PROGETTO DELLA CENTRALE SOLARE
"OLIO E MIELE GAVINESE"
 da 52,89 MWp - San Gavino Monreale (SU)

CONTRODEDUZIONI MASE

PROGETTO DEFINITIVO

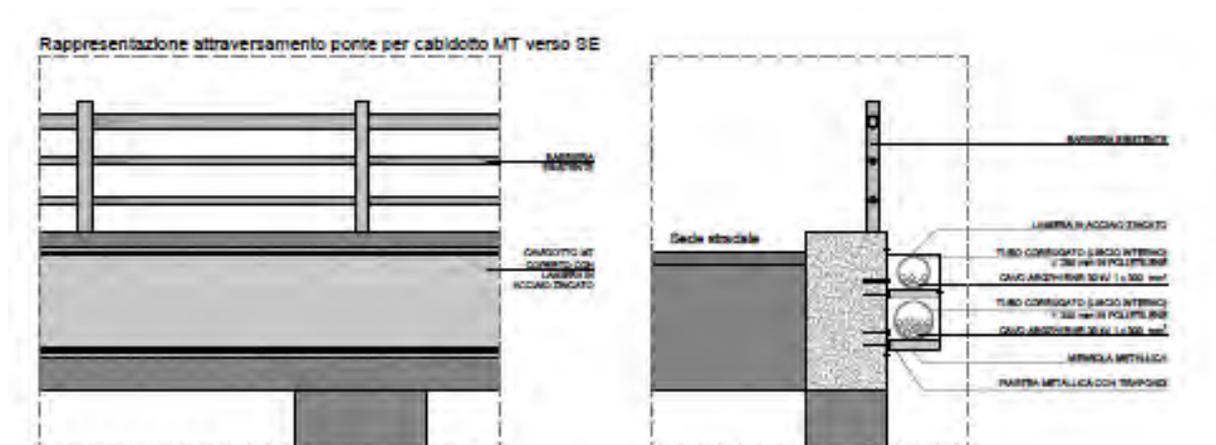
- 2- che sia individuata una specifica voce “Mobilità e trasporti” nel SIA e i relativi studi, indicando il porto di ricezione delle componenti più voluminose dell’impianto.
- 3- che sia elaborata la relazione ai fini della procedura ENAC, con riferimento particolare all’aeroporto di Decimoputzu a 25 km di distanza.
- 4- l’attivazione della procedura di interferenza ferroviaria per l’elettrodotto.

L'elettrodotto interseca la linea ferroviaria attraversandola ortogonalmente su infrastruttura esistente in un solo punto. Si ritiene, dunque, l'interferenza in oggetto non critica e si attiverà la procedura per stabilire le norme tecniche da rispettare per la graffatura sull'opera con il competente ufficio della RFI. Ci si adegnerà alle prescrizioni ricevute. Si fa riferimento alla tavola di integrazione E_02.2 Tavola interferenze idriche e ferrovia.

Figura 4 - Stralcio Reticolo idrografico

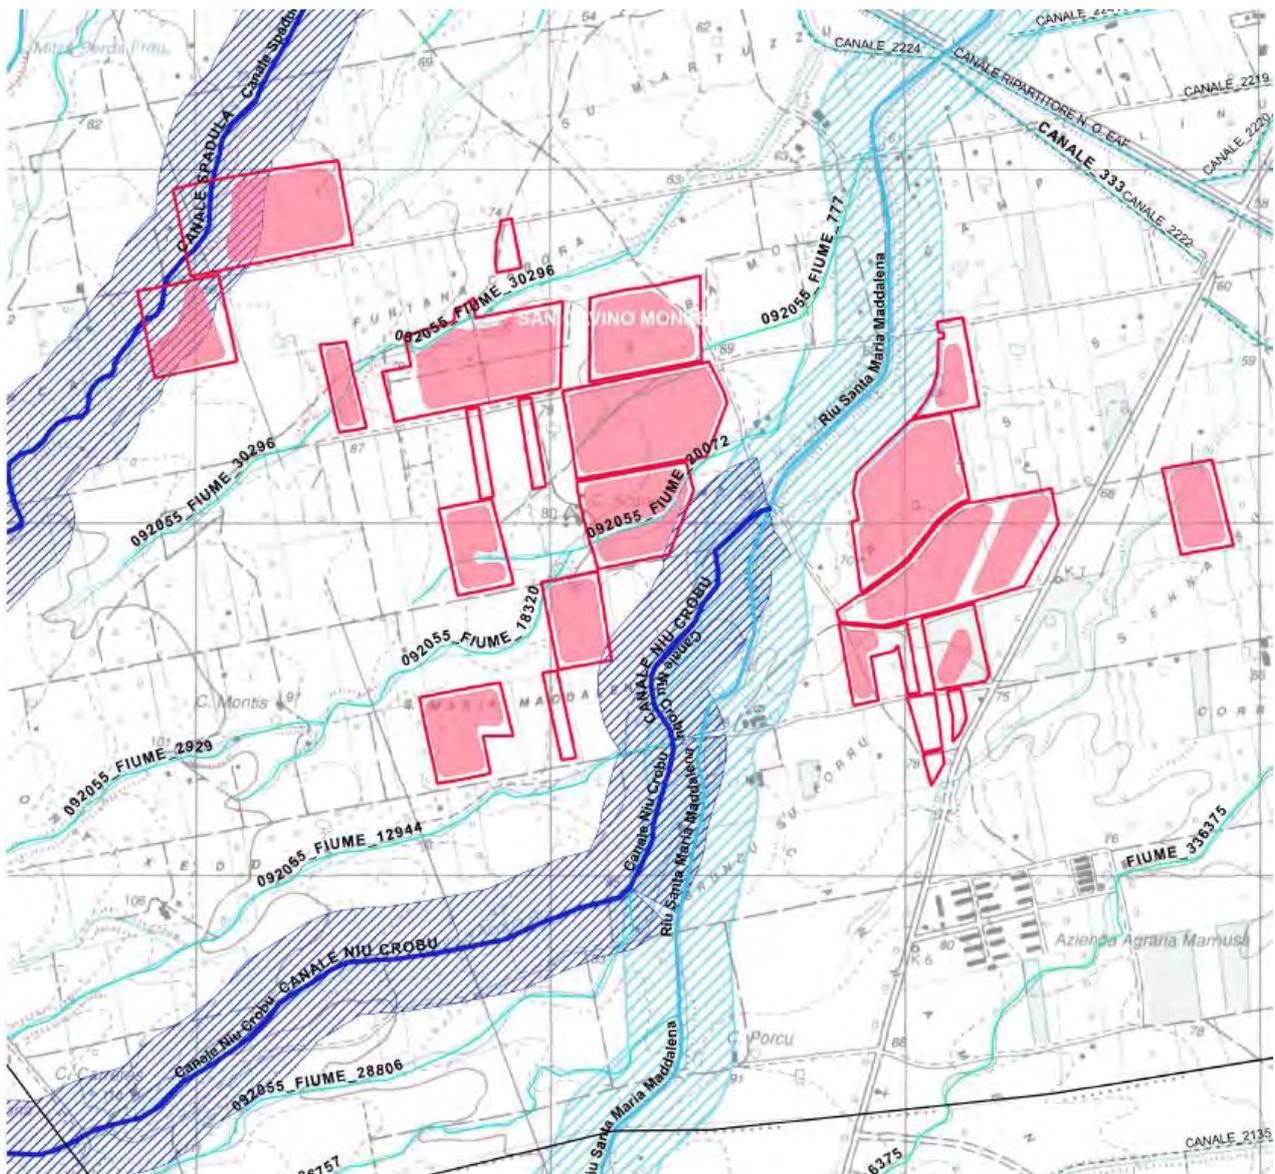
- all'interno dei lotti P1 e P2 scorre il corso d'acqua "Canale Is Fogaias", affluente del Canale Spadula, tutelato dal PPR, mentre gli ulteriori lotti, P6, P8, P9, P10, P11, P12, P13 si trovano

a distanze inferiori ai 150 metri dalla "Gora S'Acqua Bia" e dal "Rio Santa Maria Maddalena", entrambi tutelati dal PPR;

- il canale Spadula, se generante un buffer di 150 metri, interferisce con parte dell'impianto, Piastre P1 e P2, risultando quindi vincolato paesaggisticamente ai sensi dell'art 143 D. Lgs

42/04. Tuttavia, tale condizione è stata ben descritta nel progetto, che interpone tra il canale e l'impianto stesso una area di vegetazione ripariale dello spessore medio di 50 metri. Tale soluzione sarà discussa nell'ambito del procedimento.

- Il Gora Sacqua Bia interferisce esclusivamente e marginalmente con la fascia di mitigazione arborea e non con l'impianto in quanto tale (recinzione e pannelli).
- Il Fiume Rio Santa Maria interferisce esclusivamente e marginalmente con la fascia di mitigazione arborea e non con l'impianto in quanto tale (recinzione e pannelli).

Figura 5 - Stralcio IBA

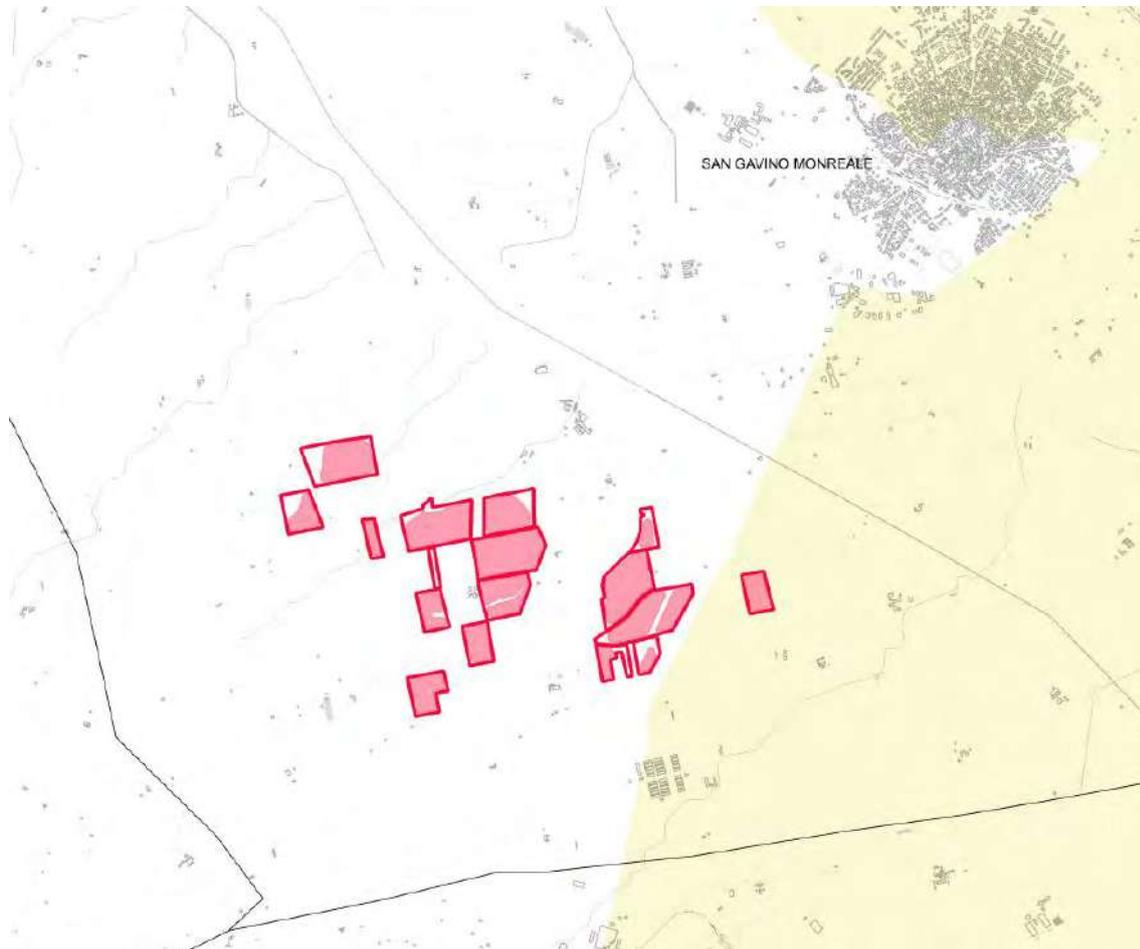
- i lotti P14, P15, P17, e P18 ricadono all'interno dell'Important Bird Areas;
- a circa mt 800, a Sud-Est, in agro del Comune di San Gavino Monreale, nelle loc. "Corratzu de erezia" "Figu Niedda", "Cuccuru de Sia" e "Su Scudu", sussiste un parco eolico costituito da 8 aerogeneratori;

- Solo il lotto P18 ricade effettivamente nella IBA.

Figura 6 - Dettaglio fasce di rispetto PAI

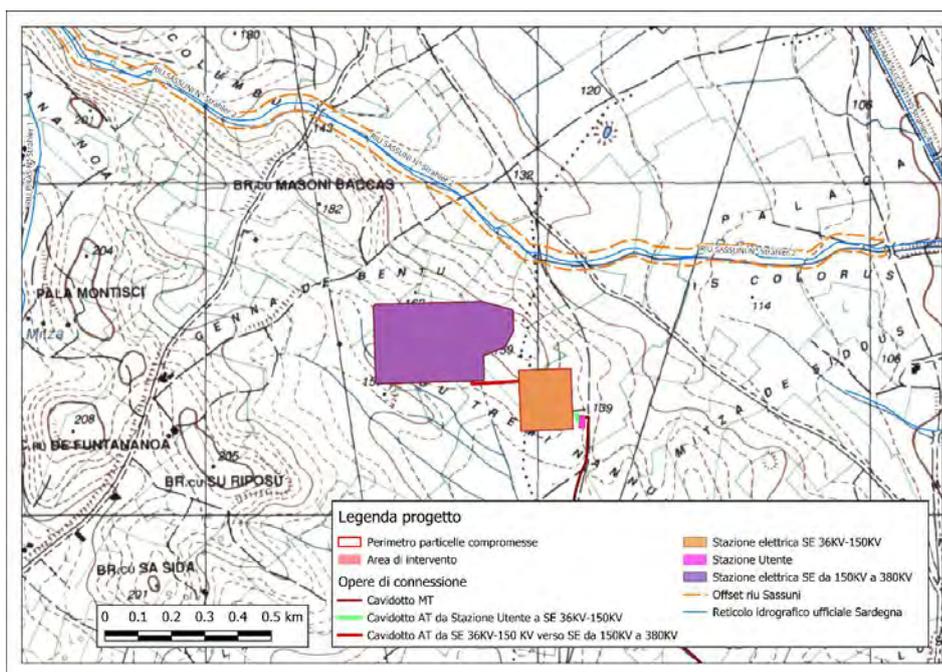
Nel documento è dichiarato che il progetto e l'elettrodotto interferisce con alcuni fiumi, torrenti e canali. Il progetto non rispetta le fasce di prima salvaguardia, individuate nel PAI e non procede alla caratterizzazione di rischio prevista da parte del Comune per esse. Quindi sono da considerare di rischio Hi4.

- Le aree di progetto ed il relativo cavidotto risultano ricadenti in aree perimetrare PAI con grado da Hi1 ad Hi4. In merito al cavidotto, questo viaggia sempre interrato o sotto strada, quindi la sua presenza in aree perimetrare non costituisce ostacolo al deflusso superficiale delle acque in caso di alluvione e non modifica lo studio del Piano. Le aree di progetto interessate dalla perimetrazione, invece, sono state previste come aree di connessione ecologica nelle quali non sono previsti impianti.
- Il reticolo limitrofo all'impianto, in aree non perimetrare, ha ordine 2, quindi prevede una fascia di rispetto di 25 metri per lato. Come si vede dall'immagine seguente, la fascia non interseca l'impianto in alcun punto.

Figura 11 – Sezione tipo dello staffaggio del cavidotto ad un ponte stradale

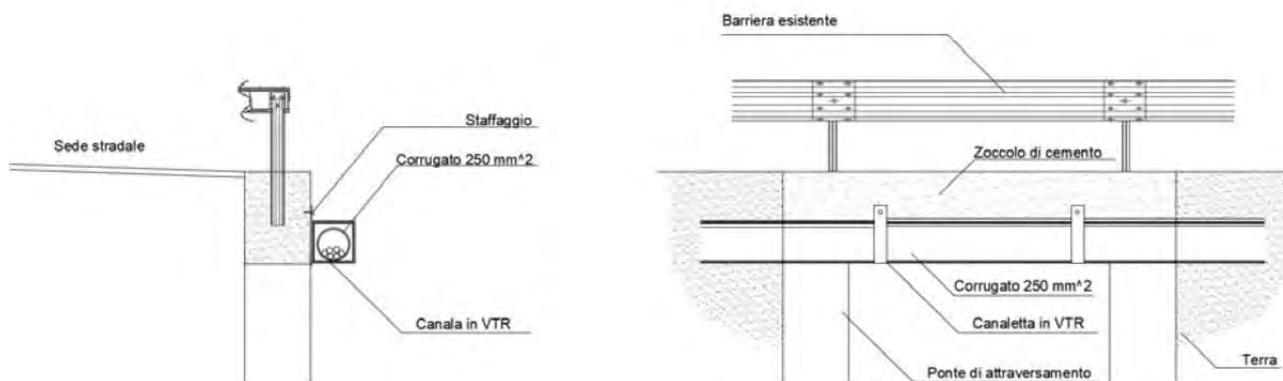
4. Dagli elaborati progettuali si rileva che le interferenze delle opere di connessione con le aree tutelate su citate consistono negli attraversamenti di esse in corrispondenza dei corsi d'acqua e delle relative fasce di 150 metri. Si osserva che in relazione alle opere di connessione elettrica dell'impianto e tra esso e la RTN non si fornisce nessuna informazione di dettaglio sulla ubicazione del tracciato e sulle modalità di esecuzione in corrispondenza dell'attraversamento dei corsi d'acqua tutelati e delle relative fasce di 150 metri. Per esse sono presenti solo elaborati grafici planimetrici in cui si vede grosso modo il percorso e senza che in essa vi sia l'indicazione planimetrica puntuale dei tracciati.

In merito al cavidotto, si è già detto che lo stesso dovrà essere posto interrato o sotto strada, in modo da non modificare in alcun modo il deflusso delle acque. Nei casi in cui il cavidotto intersechi il reticolo e non possa viaggiare sotto strada, sarà possibile prevedere il passaggio in sub-alveo o lo staffaggio all'impalcato dell'attraversamento.

Nel primo caso l'estradosso della condotta dovrà essere ad una quota dal fondo alveo non inferiore ad 1 metro. Nel secondo, invece, lo staffaggio dovrà essere effettuato sul lato di valle dell'impalcato e senza che il cavidotto possa rappresentare ulteriore ostacolo al deflusso idrico.

Figura 17 - Impianti artificiali di eucalipto su area di intervento

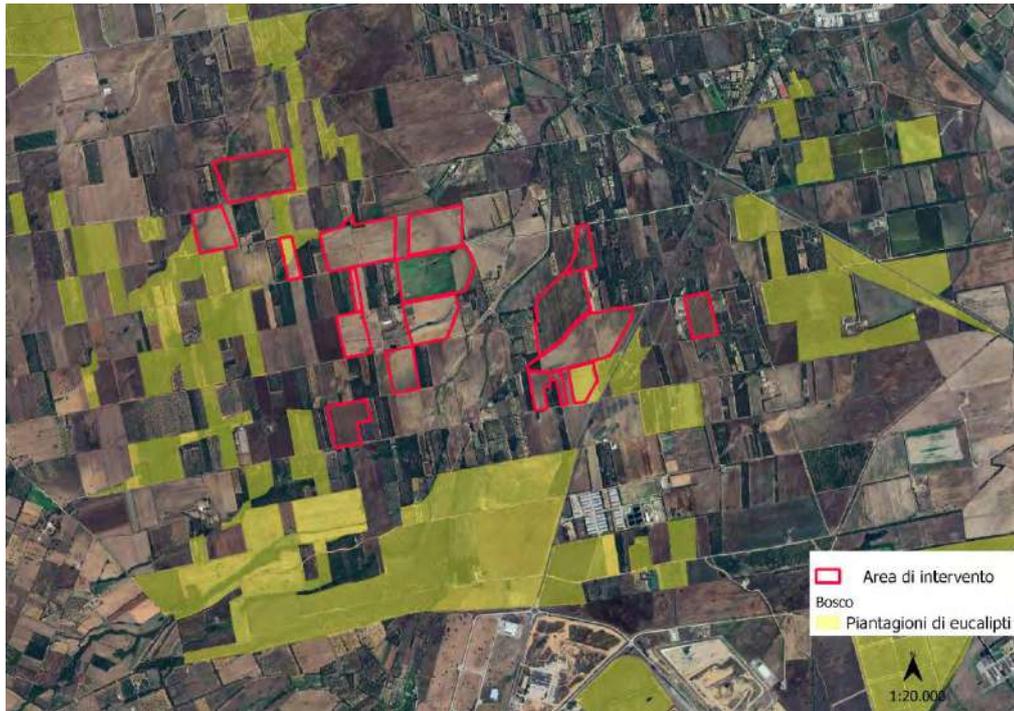
2. Ritiene che il proponente debba verificare con il competente Corpo Forestale l'eventuale riconoscimento di area boscata ai sensi dell'art 142, comma 1, lettera g) del D. Lgs 24/04, in quanto nel PPR alcune aree sono classificate come "Impianti boschivi artificiali". Inoltre, data l'indeterminazione del limite della fascia di 150 di tutela dal Riu Maria Maddalena e dal Canale Spadula e l'adiacenza del confine di alcuni settori dell'impianto fotovoltaico con questa fascia, essi potrebbero risultare sottoposti a vincolo paesaggistico rispettivamente ai sensi dell'art. 142, comma 1, lett. c) del Codice dei Beni Culturali e del Paesaggio ed ai sensi dell'art. 17, comma 3, lett. h) delle NTA del PPR e pertanto, sulla base di quanto stabilito dalla Delibera G.R. n.59/90 del 27.11.2020 (Individuazione delle aree non idonee

Gli “Impianti boschivi artificiali”, ovvero gli eucalipteti non sono vincolati, nell’area di intervento, insistono alcune piantagioni artificiali di eucalipti.

Tali sistemi artificiali **non sono assimilabili alla definizione di “bosco”**, secondo la Legge Regionale n. 8 del 27/04/2016 “Legge Forestale della Sardegna¹” Titolo 1, Capo 1, Art. 4 “Definizioni di bosco e delle aree assimilate”, comma 6, che cita:

Figura 21 - Intervisibilità tra edifici esistenti ed impianto di progetto

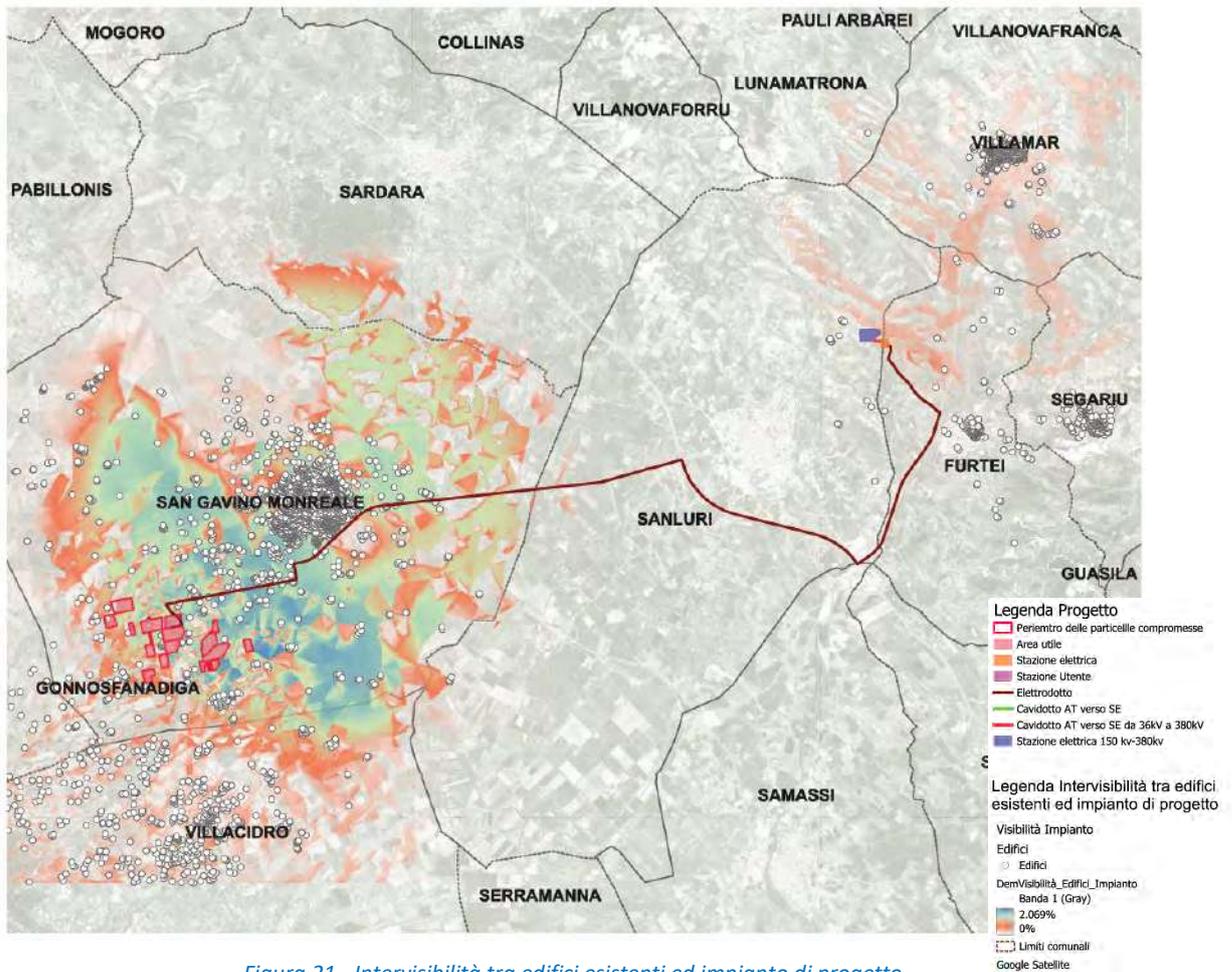
9. è presente pochissima documentazione fotografica sull'area di impianto e nulla sulla linea di connessione, manca una mappa di intervisibilità dai beni paesaggistici e culturali dell'area vasta e non sono presenti foto simulazioni. In nessuna di queste si rinviene una valutazione dell'impatto della riflessione della luce solare da parte dei pannelli solari. Si ritiene perciò che esse siano insufficienti a valutare l'intervisibilità dell'impianto dai beni paesaggistici e

Nella tavola “T_14a_Intervisibilità cumulata A” sono state mostrate le interferenze tra l'impianto agrivoltaico di Progetto “Olio e Miele Gavinese” con gli edifici esistenti e con i Beni Monumentali.

Nella seguente mappa sono stati evidenziati solo gli edifici (icona bianca) da cui è visibile l'impianto di progetto “Olio e Miele Gavinese”.
